LH-14-323

380-kV-Leitung Emden_Ost – Conneforde

2. Deckblattänderung

Beurteilung naturschutzfachlicher Belange

Abbildung 1: Übersicht über den Planänderungsabschnitt 2

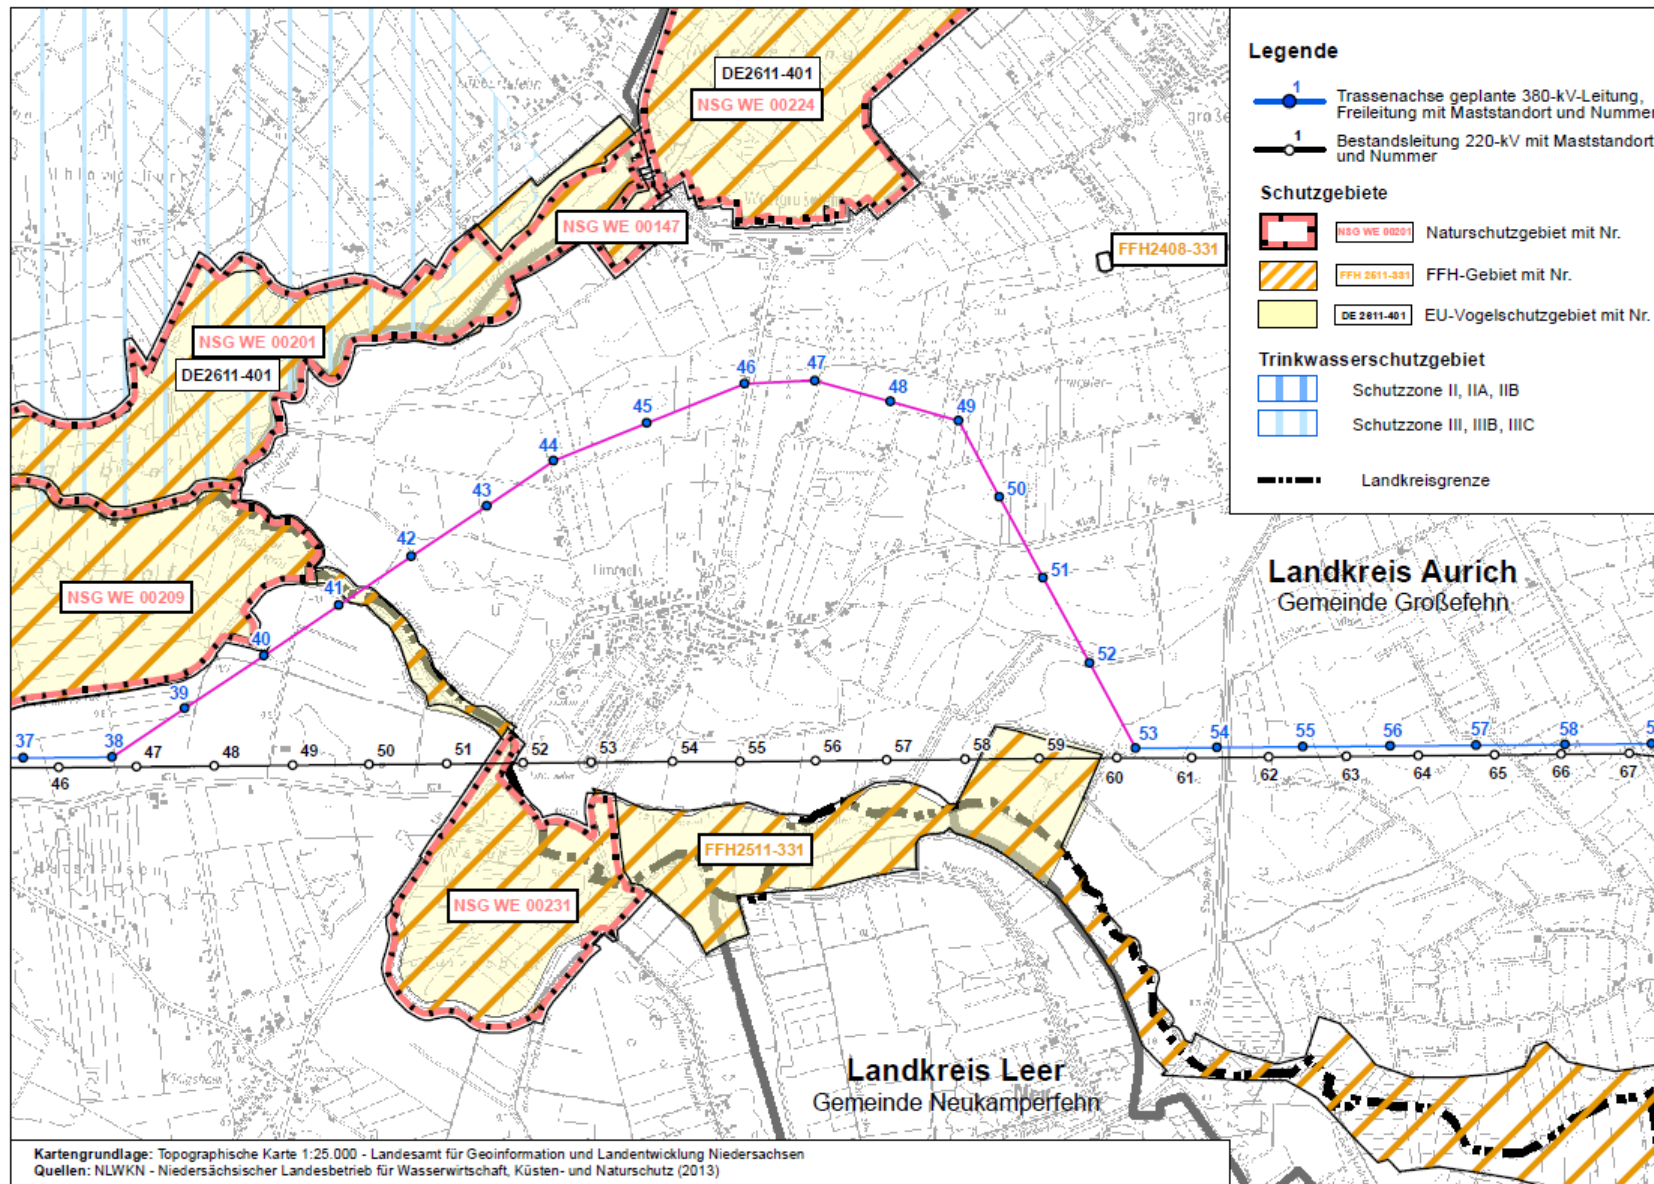
- Mast 38: keine Veränderung
- Mast 39: geringe Verschiebung [0,3m] nach Südosten, keine Änderung an Arbeitsfläche und Zuwegung, Masttyp bleibt gleich.
- Mast 40: geringe Verschiebung [0,8m] nach Südosten, keine Änderung an Arbeitsfläche und Zuwegung, Masttyp bleibt gleich.

- Mast 41: geringe Verschiebung [1,1m] nach Südosten, keine Änderung an Arbeitsfläche und Zuwegung, Masttyp bleibt gleich.
- Mast 42: geringe Verschiebung [1,6m] nach Süden, keine Änderung an Arbeitsfläche und Zuwegung, Masttyp bleibt gleich.

- Mast 43: Verschiebung des Mastes 43 in westliche Richtung. Der Mast steht nicht mehr auf der Flurstücksgrenze von Flurstück 14 und Flurstück 16 (Flur 14 Gemeinde Großefehn), sondern ausschließlich auf dem Flurstück 16. Zuwegung und Arbeitsfläche werden ebenfalls auf Flurstück 16 verschoben, die Zuwegung erfolgt von Norden. Statt des Masttyps T2-38.00 ist der Masttyp T1-38.00 vorgesehen, die vom Mast in Anspruch genommene Fläche bleibt unverändert.

- Mast 44: Verschiebung Mast 44 in östliche Richtung, dadurch bedingt Verschiebung der Seilzugflächen in östliche Richtung, keine Veränderung an der Arbeitsfläche und Zuwegung (Abspann westliche Seilzugfläche auf Grundstücksgrenze).

- Mast 45: Verschiebung Mast 45 in östliche Richtung, keine Änderung an Arbeitsfläche und Zuwegung, Masttyp bleibt gleich.
- Mast 46: keine Veränderung
- Mast 47: Verschiebung in westliche Richtung, Änderung der Zuwegung. Verschiebung der Seilzugflächen in westliche Richtung, geringfügige Verschiebung der Abankungspunkte, Masttyp bleibt gleich.

- Mast 48: keine Veränderung
- Mast 49: keine Veränderung
- Mast 50: keine Veränderung
- Mast 51: Verschiebung in südöstliche Richtung, Vergrößerung der Arbeitsfläche, statt des Masttyps T2-44.00 ist der Masttyp T2-47.00 vorgesehen. Dadurch Erhöhung des

Mastes um 3 m und Vergrößerung der in Anspruch genommenen Fläche für den Maststandort um 11,25 m² von 121 m² auf 132,25 m².
